**Veřejná zakázka: FN Brno - výstavba gynekologicko-porodnické kliniky - projekt 335V911000001**

### Vysvětlení zadávací dokumentace č. 41

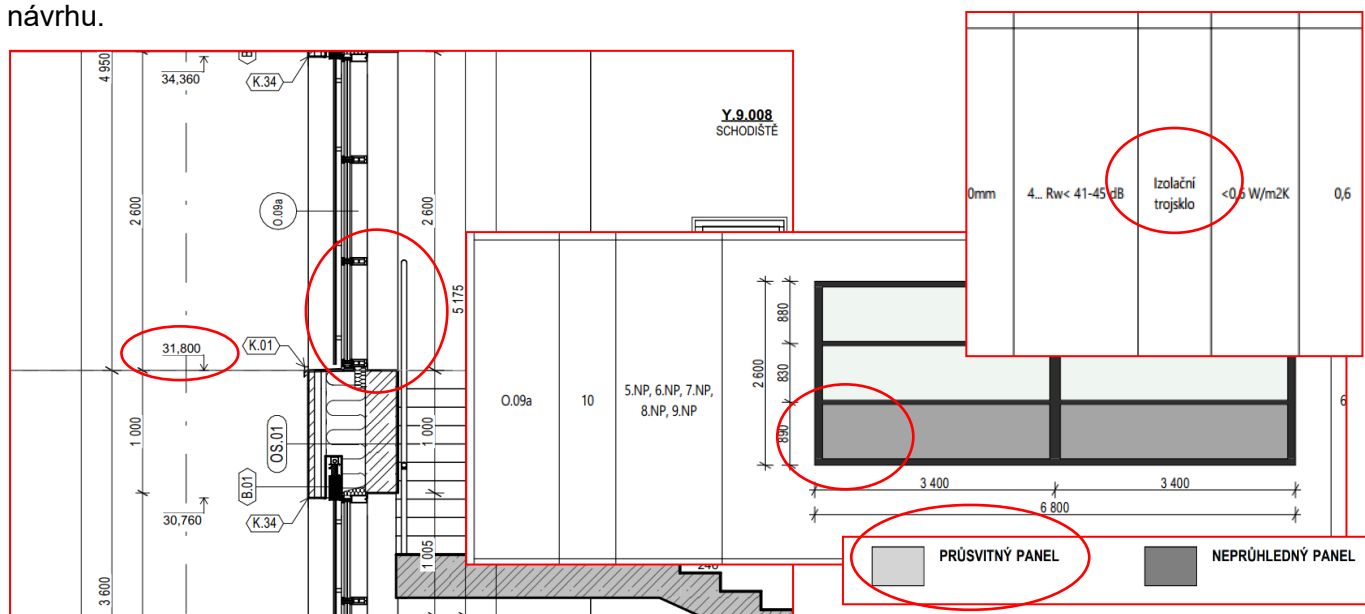
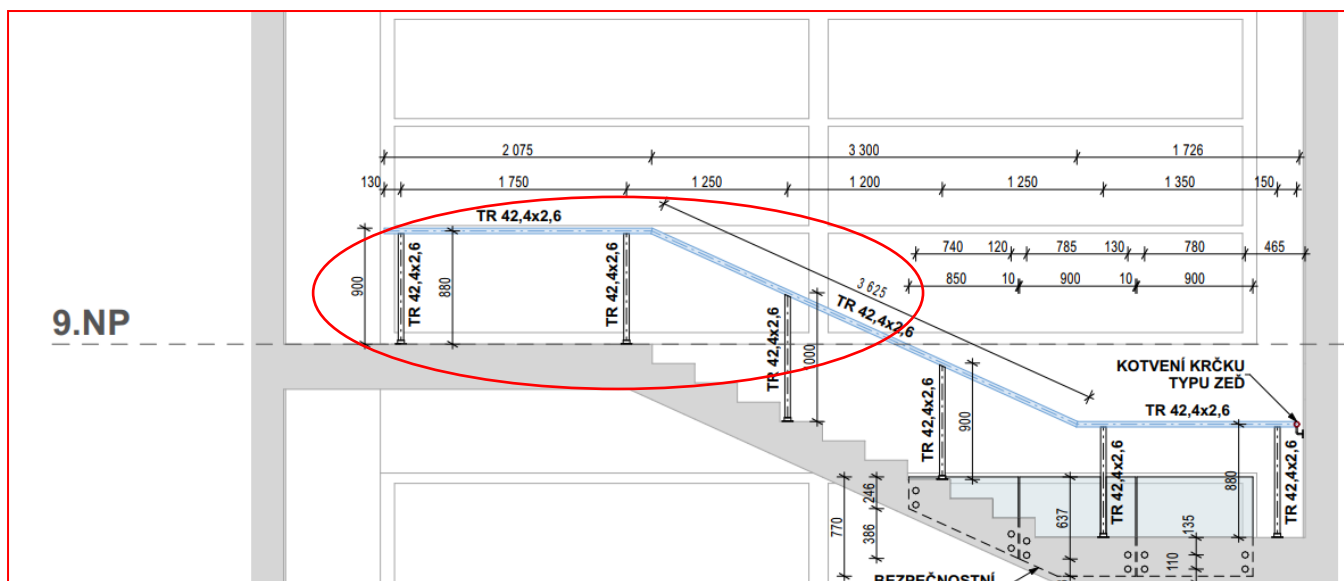
Žádáme o doplnění informací, jakým způsobem má být zajištěna bezpečnostní funkce proti pádu osob pohybujících se na schodišti Y.x.0009 v SO01. Z PD je zřejmá pouze přítomnost madla a izolačního trojskla, nikoliv bezpečnostní výplně. Obdobně upozorňujeme, že O.09 působí spíše jako systém LOP, kdy pažník není možné považovat za regulérní parapet a výška bezpečnostní výplně by měla odpovídat min. výšce zábradlí dle ČSN 74 3305 dle převýšení. Žádáme o sdělení informací k dalšímu postupu a případnou aktualizaci zadávací dokumentace, popř. doplnění konkrétních kót prokazujících dostatečnost návrhu.

V D.1.1-SO-01-A-04 v popisu specifikace oken (str.2) je doplněno, že typ zasklení průsvitného panelu oken je bezpečnostní čiré sklo.

Ve spodní části zábradlí je uvažováno se zámečnickým výrobkem Z.82a a Z.82.b - skleněná výplň z bezpečnostního skla.
